Règlement ONU n° 129 (Systèmes améliorés de retenue pour enfants)

Proposition de série 04 d'amendements au Règlement ONU n° 129 (Systèmes améliorés de retenue pour enfants)*

Communication de l'expert des Pays-Bas

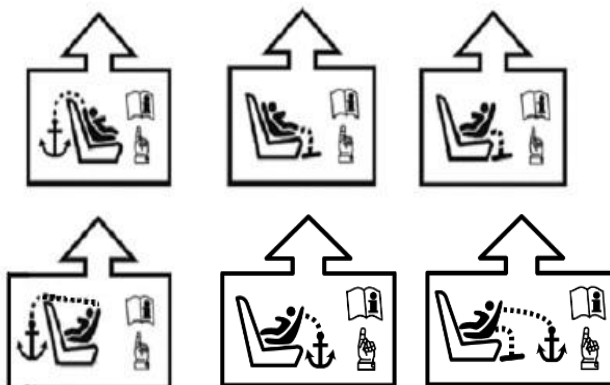
- c) L'emplacement et, si nécessaire, le trajet ~~de la sangle de fixation supérieure, des sangles de fixation supérieure ou inférieure~~ ou de tout autre système antirotation du système amélioré de retenue pour enfants nécessitant l'intervention de l'utilisateur. Ceux-ci doivent être indiqués au moyen des symboles suivants, selon qu'il convient :

Figure 3 f)
Patte de fixation inférieure générique

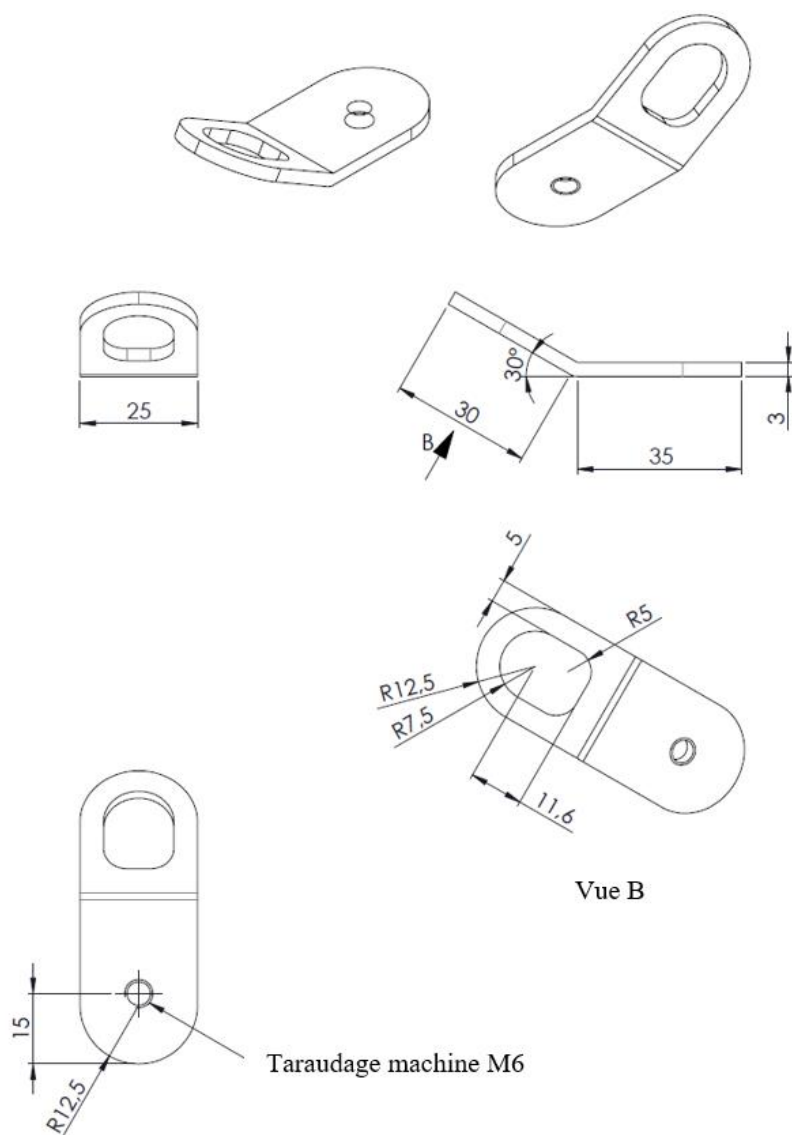
- 6.3.7.2** **Spécifications relatives aux dimensions et aux matériaux des pattes de fixation :**
- a) **Les dimensions de la patte de fixation inférieure générique doivent être conformes à celles indiquées dans la figure 3 f) ;**

- b) **Les arêtes extérieures de la patte de fixation inférieure doivent être au moins adoucies.**

Figure 3 g)
Vis à tête cylindrique bombée plate à six pans creux et à embase M6 x 8 (ISO 7380-2)

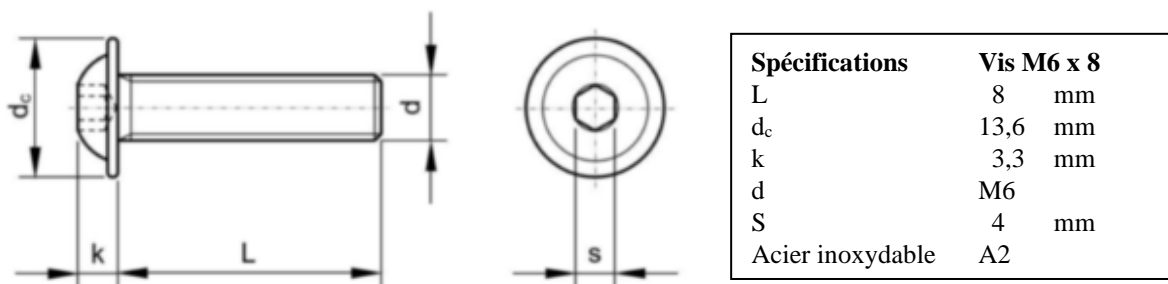
- Vis à tête cylindrique bombée plate à six pans creux et à embase M6 x 8 (voir la figure 3 g) ;
- Rondelle M6 (voir la figure 3 h) ;
- Canon épaulé M6 -8 (voir la figure 3 i).

Figure 3 h)
Rondelle M6

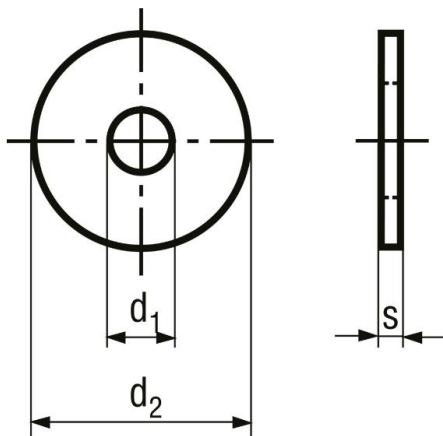
Spécifications	Rondelle M6
d_1	6,4 mm
d_2	18 mm
S	1,6 mm

Figure 3 i)
Canon épaulé M6 -8

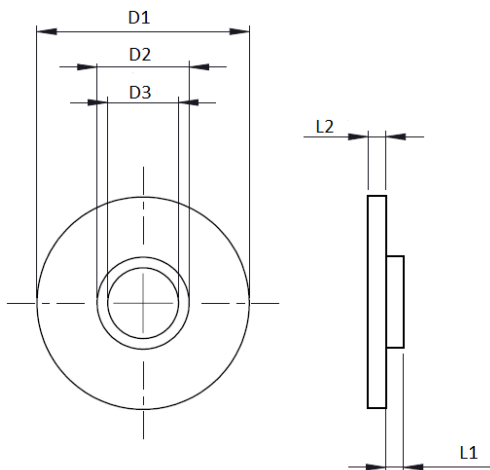
Spécifications	Canon épaulé M6 -8
D1	18 mm
D2	$7,8 \pm 0,1$ mm
D3	6 mm
L1	1,5 mm
L2	1,5 mm

Figure 3 j)
Essai 1

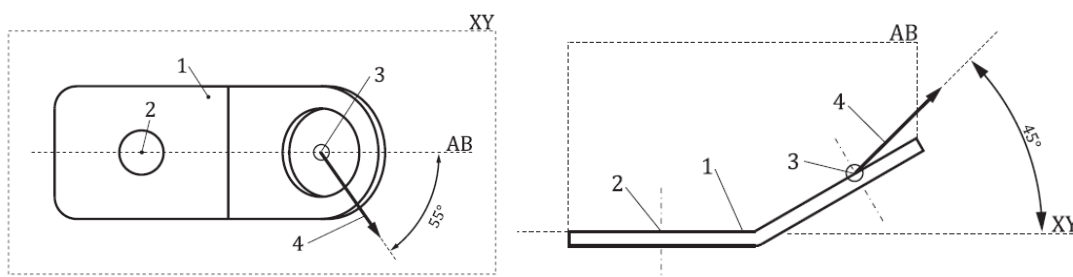
Deux essais sont effectués (voir les figures 3 j) et 3 k) :

- La force est appliquée selon un angle de $55^\circ \pm 5^\circ$ par rapport au plan AB, mesuré dans un plan parallèle à la surface rigide XY, et de $45^\circ \pm 5^\circ$ par rapport à la surface rigide XY, mesuré dans le plan AB (voir la figure 3 j) ;
- La force est appliquée perpendiculairement ($90^\circ \pm 5^\circ$) à la surface rigide XY.

« Figure 5

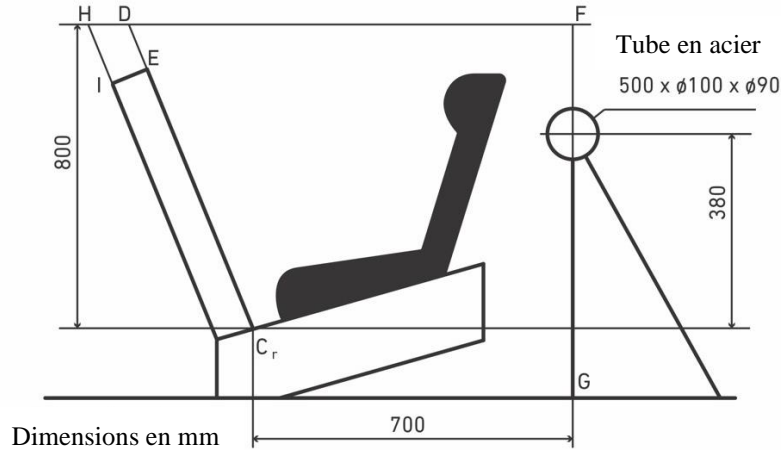
Si l'essai est effectué conformément aux paragraphes 6.6.4.1.6.1.1, 6.6.4.1.6.1.2 ou 6.6.4.1.8.2 ci-dessus, seule la deuxième configuration, sans la barre de 100 mm de diamètre, doit être prise en considération. **Une tolérance de 10 % est appliquée à la valeur de déplacement de la tête entre le point Cr et le plan DF, et le mannequin ne doit pas dépasser le plan HI, parallèle au plan DE. ».**

Figure 5, lire :

Agencement et utilisation des ancrages du chariot d'essai

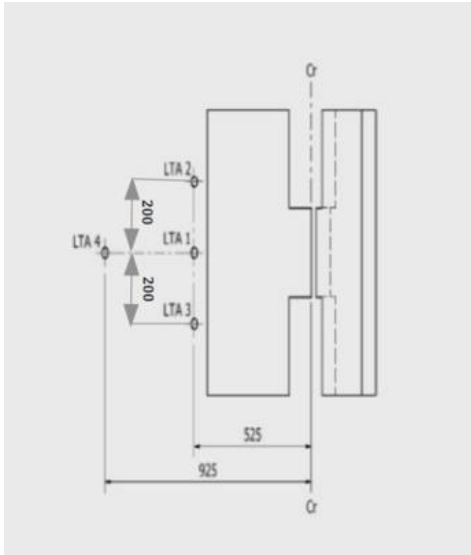
5. **Pour l'essai des systèmes améliorés de retenue pour enfants avec fixation(s) inférieure(s), le plancher doit être placé dans la position la plus basse. L'essai doit être effectué avec l'ancrage pour fixation inférieure 4 (LTA 4) si l'ancrage pour fixation supérieure du siège de devant est utilisé. Autrement, les ancrages pour fixation inférieure 2 et 3 (LTA 2 et LTA 3) doivent être utilisés (voir la figure 5). Les pattes de fixation inférieure génériques fournies par le fabricant du système de retenue pour enfants, le cas échéant, doivent être utilisées pour l'essai dynamique.**
